# REGIONALVERSAMMLUNG SÜDHESSEN

### **Beschlussfassung über die Aufstellung des Sachlichen Teilplans Erneuerbare Energien (TPEE)**

**hier: Behandlung der Stellungnahmen aus der zweiten Beteiligung zum Entwurf 2016 des Sachlichen Teilplans Erneuerbare Energien - vierte Ergänzung**

# Anlage 1

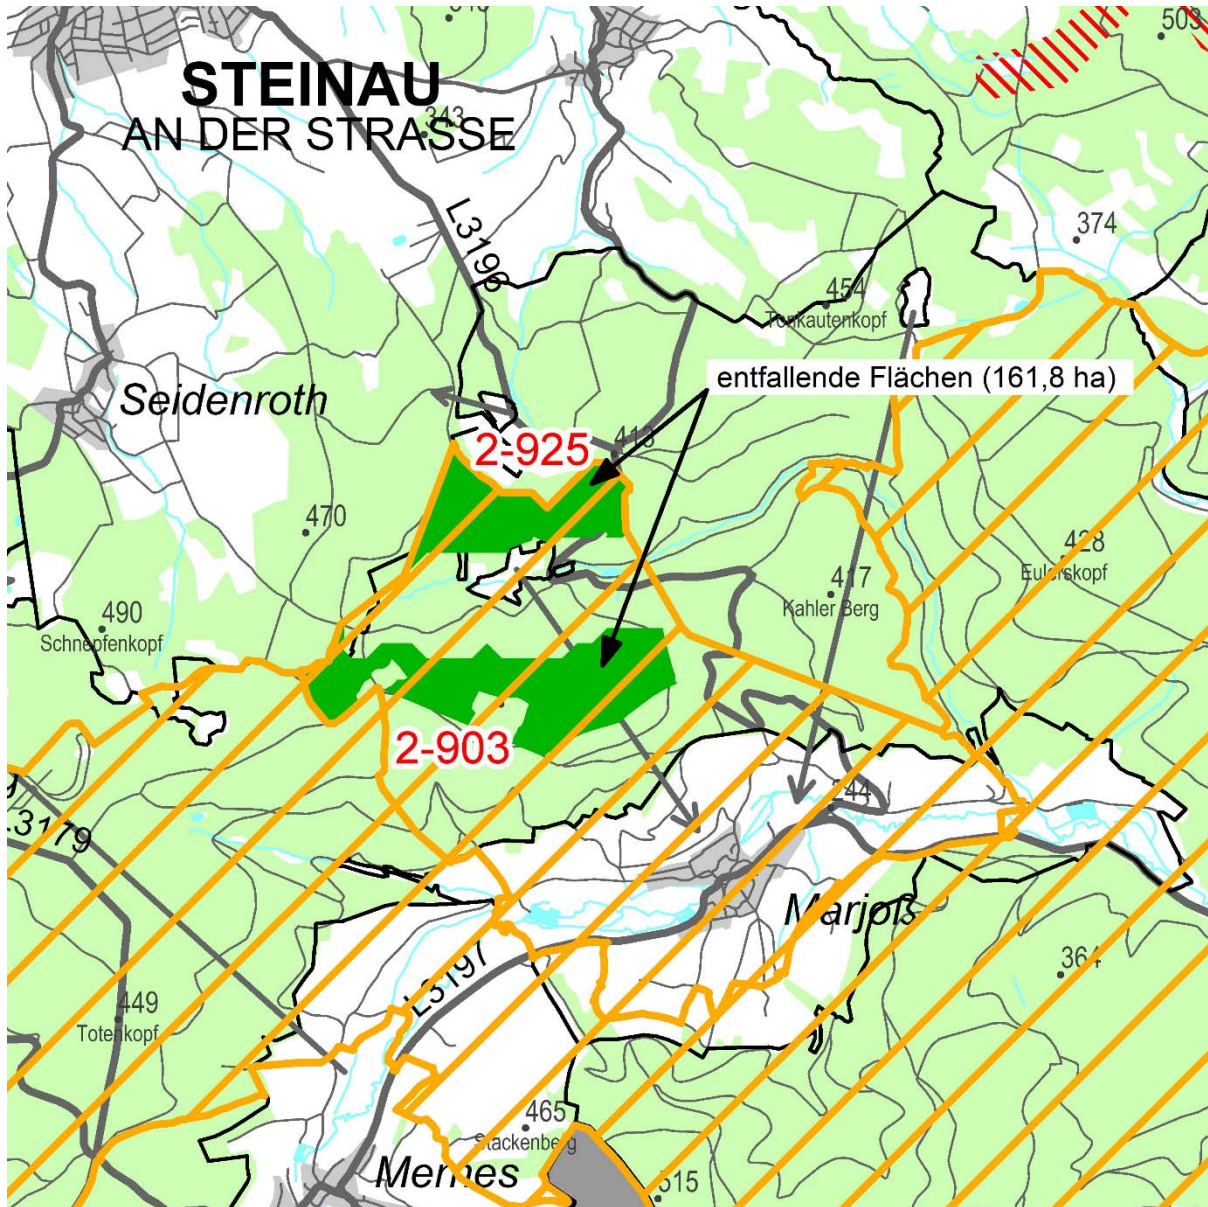
c) Auf Seite 18 wird im Feld „Behandlungsvorschlag“ der Text wie folgt geändert:

~~Das Vorranggebiet 2-925 hatte im Entwurf 2016 eine Größe von 58,7 ha.~~

~~In der zweiten Offenlegung (Beteiligungsverfahren) wurden flächenrelevante Belange vorgetragen, die zu einer Änderung des Flächenzuschnitts führen (z. B. TB2-3809, TB2-00742, TB2-00394 – Pufferung der Landesstrasse L3196 gemäß schlüssigem Plankonzept). Die Fläche wird als Vorranggebiet zur Nutzung der Windenergie festgelegt und auf 49,8 ha reduziert.~~

Das Vorranggebiet 2-925 hatte im Entwurf 2016 eine Größe von 58,7 ha.

In der zweiten Offenlegung (Beteiligungsverfahren) wurden flächenrelevante Belange vorgetragen, die zu einer Änderung des Flächenzuschnitts führen.

Das Vorranggebiet wird aufgrund des schlüssigen Plankonzeptes (Artenschutz, TB2-04381) gestrichen. Alle weiteren zu dieser Fläche vorgetragenen Argumente führen nicht zu einer Änderung der getroffenen Abwägung.
